Opinia Nr 009269

wyników przeprowadzonych oględzin - ekspertyzy urządzeń grzewczo-kominowych

w budynku przy ul. 1-go Maja nr 142d/2 w Wałbrzychu
dotycząca urządzeń grzewczo-kominowych używanych przez
B.O.K. Sobiecin

SZKIC ORIENTACYJNY

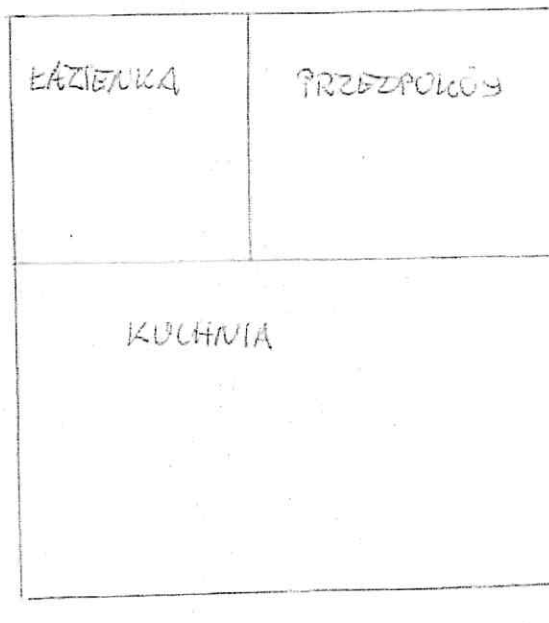
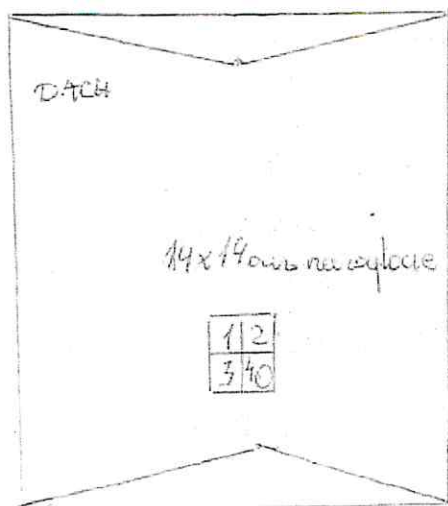
1. Po likwidacji piecy 100kW przez zamontowanie wkładu spiralnego po stronie nr 1 będzie można przeznaczyć do podłączenia 100kW dla nowego zasilania powietrza wykonana z boku budynku.
2. Wentylacja wspierana kuchenką istniejącą w przewodzie nr 3. Wentylację wspierającą, kuchenką wykonać wg obowiązujących przepisów.
3. Dla prawidłowego funkcjonowania urządzeń kominowych zapewnić właściwy napływ powietrza z zewnętrz poprzez czyszczenie nawiewników.
